女川原子力発電所2号炉
耐津波設計方針について
(審査会合での指摘事項に対する回答)

平成30年12月18日
東北電力株式会社

1. 審査会合での指摘事項(一覧)(1/3)

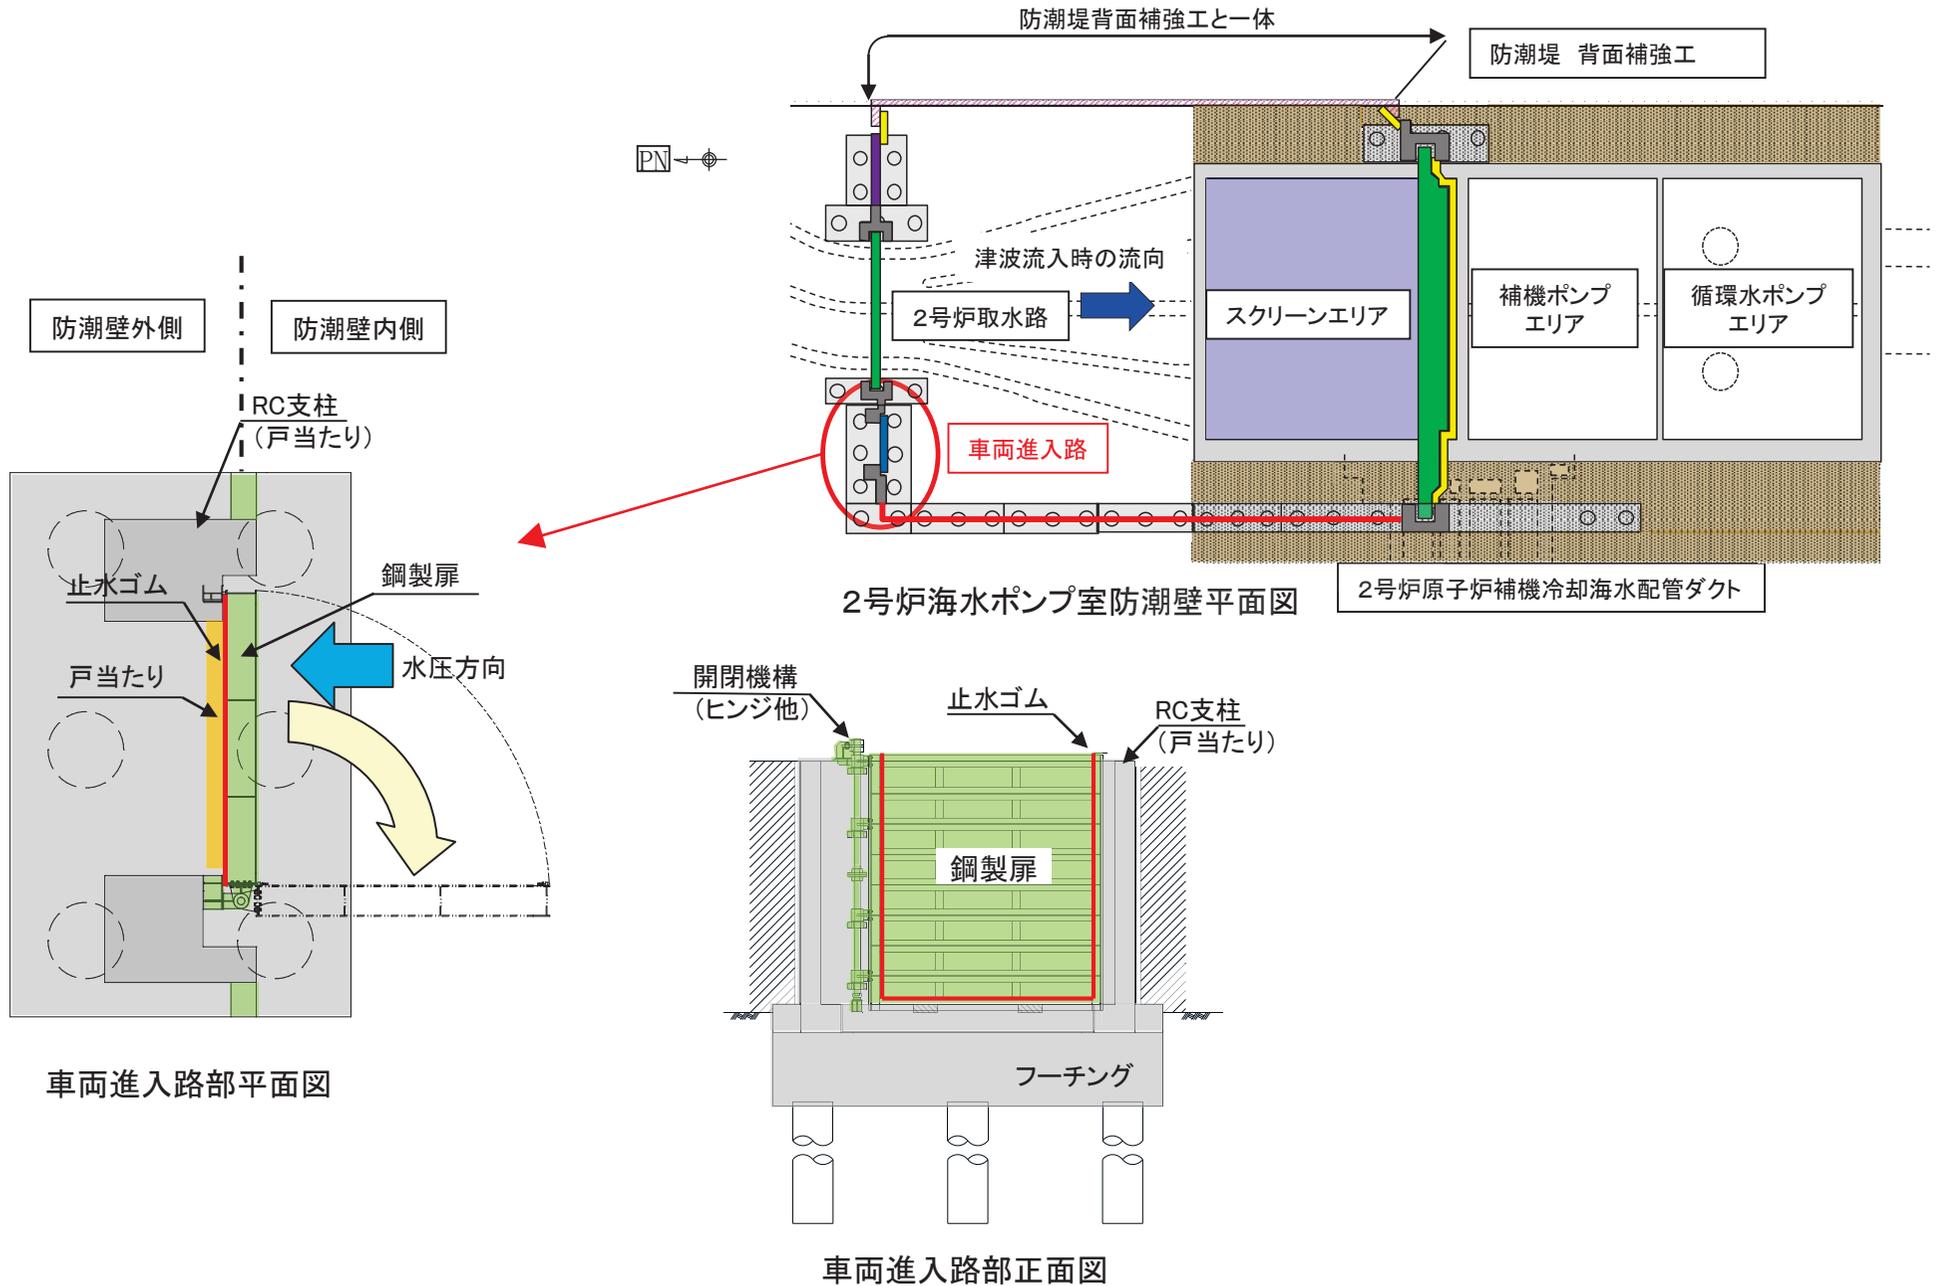
鋼製遮水壁(車両進入箇所)の鋼製扉の閉止運用について、積雪、風等の様々な環境条件下でも確実に閉止できることとするための配慮事項及び設備の保守・点検の方針を提示すること。

- 車両進入路部は、常時閉運用としており車両の進入が作業上必要な場合のみ一時的に開閉するものである。
- 防潮壁に囲まれたスクリーンエリアに人員が出入りするため昇降設備(梯子など)を設置し、車両進入時以外は鋼製扉を開閉しない運用とする。
- 雪や風等に関する警報が発出されている場合には原則開操作を行わないこととするなど、閉止が困難となる可能性がある場合に開操作を行わない運用を定めることとする。
- 人力で確実に閉止できるようにするための配慮事項として、油圧装置を詳細設計の中で検討する。また、人員用の昇降設備を設置するため、閉止作業時に防潮壁内側から鋼製扉を押すことが可能である。
- 設備の保守点検については、各部位の要求性能等を踏まえ、点検項目や点検方法等を定めて実施するものとする。鋼製扉については、確実に開閉可能であることを維持するため、動作を確認する点検を実施する。
- また、交換が必要な部品については、作業中に鋼製扉が連続して開放状態にならないような配慮として、代替品を準備するなどの対応を行う。

図1 入力津波の設定位置

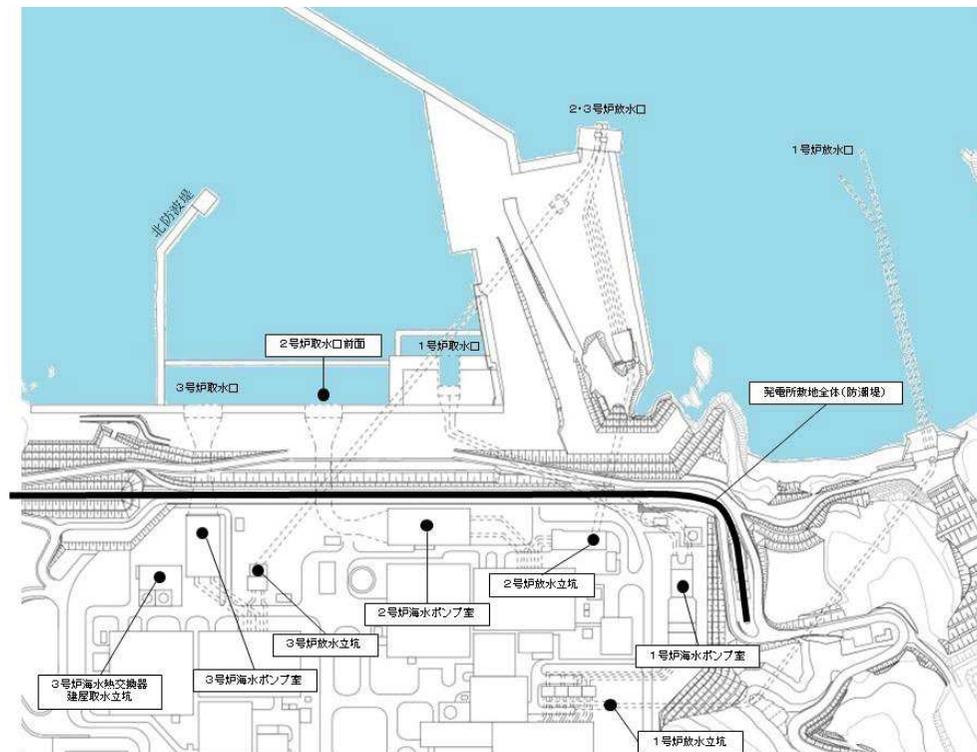
入力津波高さの設定について、様々なばらつきや不確かさの組合せの検討プロセスを整理して提示するとともに、それらの結果を提示すること。

- 入力津波高さの設定について、各ケースの検討において考慮した不確かさについて整理して結果とともに提示する。
- 入力津波高さの設定位置は以下のとおり。詳細については次頁以降で説明する。

【非常用海水ポンプの取水性に影響を及ぼす可能性のある漂流物の評価フロー】

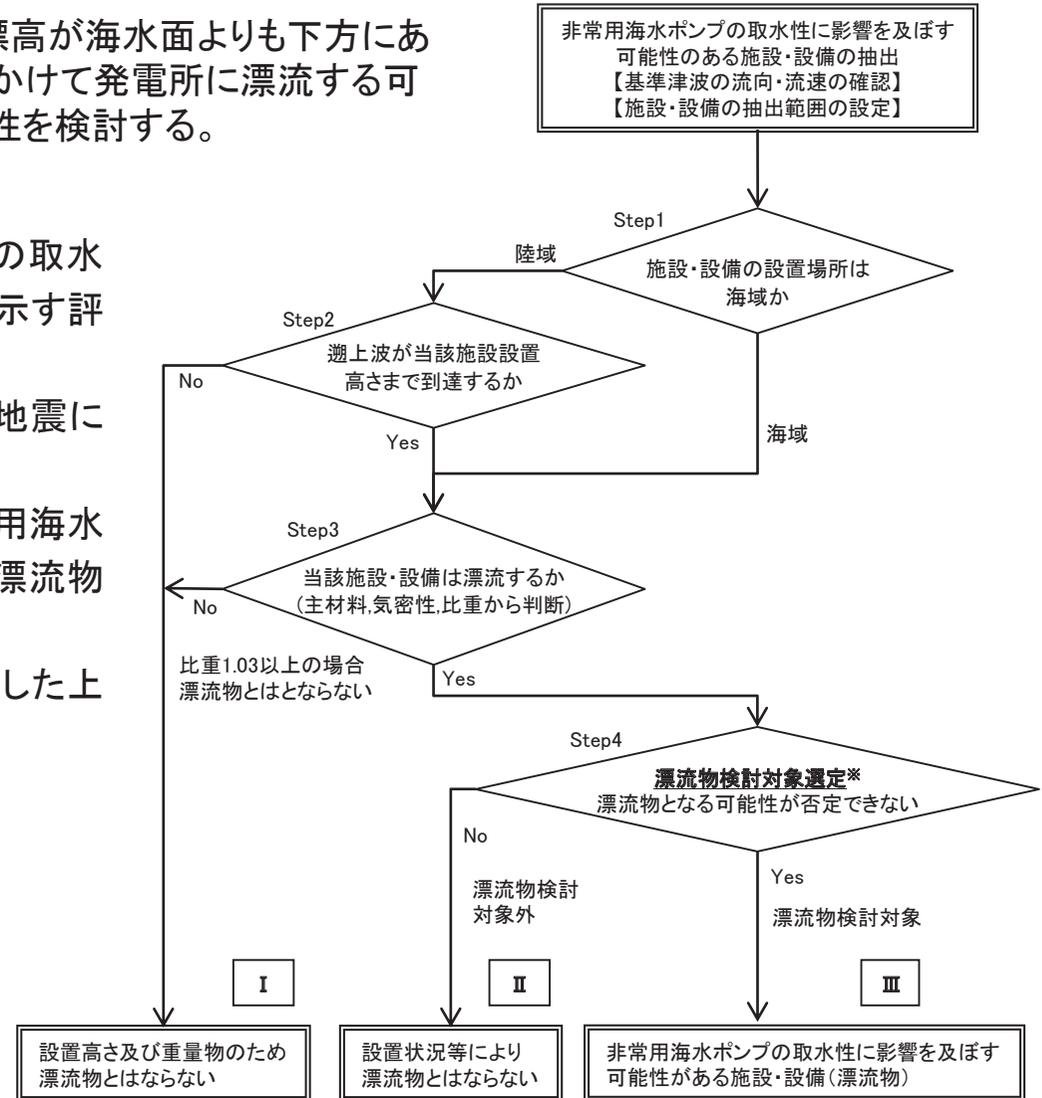
- 【No.21】漂流物の調査範囲について、継続時間を長くとした場合の流速及び流況を考慮しても現状の調査範囲が妥当であることを説明すること。
- 【No.22】漂流物の評価フローの各項目の判断基準を明確にするとともに、南三陸町等の周辺地域における3.11の津波被害状況を踏まえて、調査対象とする漂流物の妥当性を提示すること。
- 【No.23】漂流物調査対象範囲内の漁港に入港またはその周辺を航行する可能性のある大型漁船及び大型船舶の運航ルート及び緊急退避ルートと女川原子力発電所との離隔距離を調査した上で、津波の継続時間等を考慮した大型漁船等に係る漂流物の評価結果を提示すること。
- 【No.24】漂流物として抽出している車両について、どのようなものを想定しているか具体的に提示すること。

- 非常用海水ポンプの取水性では、取水口の開口部の標高が海面よりも下方にあることを踏まえ、津波の水位によらず、遠方から時間をかけて発電所に漂流する可能性のある施設・設備を抽出し、取水口の閉塞の可能性を検討する。
- 具体的には以下の方針で検討を行う。
 - ✓ 基準津波により漂流物となり、非常用海水ポンプの取水性に影響を及ぼす可能性がある施設・設備を右に示す評価フローにより抽出する。
 - ✓ 漂流物の抽出に当たっては、東北地方太平洋沖地震に伴う津波の漂流物の実績も参照する。
 - ✓ 抽出結果Ⅲに該当する施設・設備について、非常用海水ポンプの取水性への影響を検討し、必要に応じて漂流物対策を実施する。
 - ✓ 2号炉再稼働時の状況(仮設備の撤去等)も考慮した上で漂流物の選定を行うこととする。

図2 燃料輸送車両の退避時間及び津波の襲来時間の関係

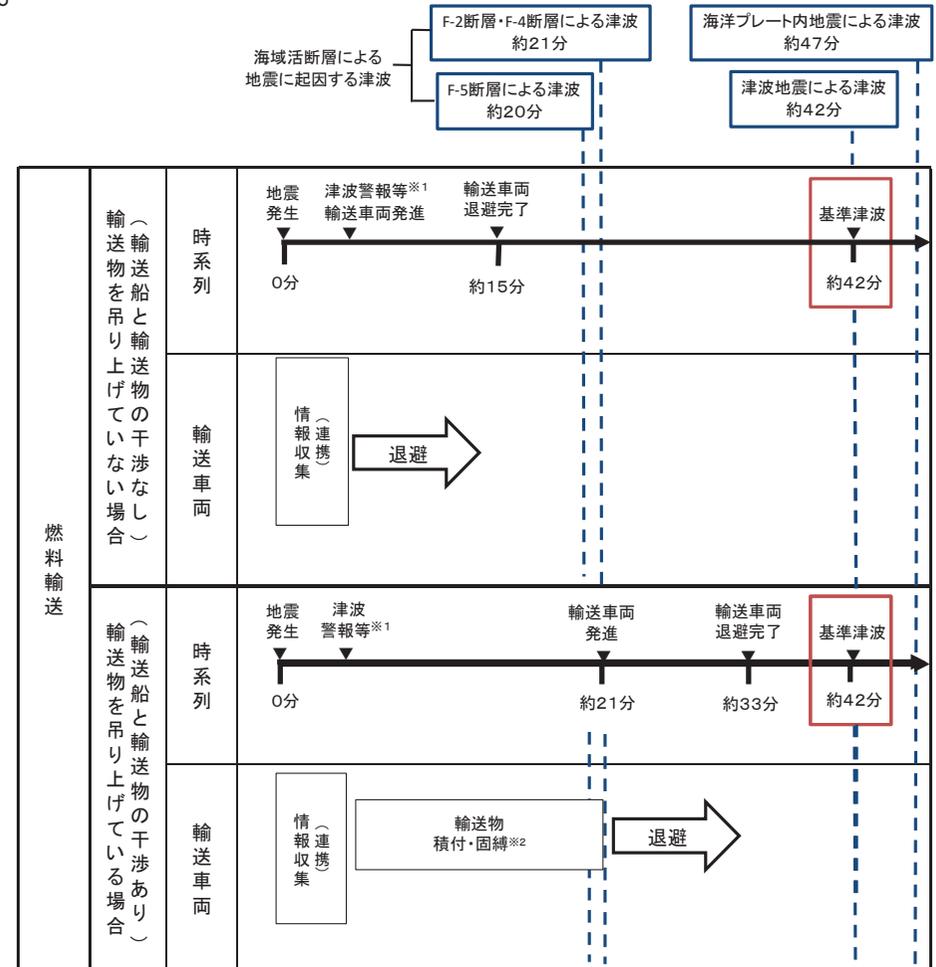
基準地震動 S_s による被害を想定した輸送車両の退避ルート及び退避に係る所要時間を提示すること

燃料輸送車両の退避時間及び津波の襲来時間の関係を図2に示す。
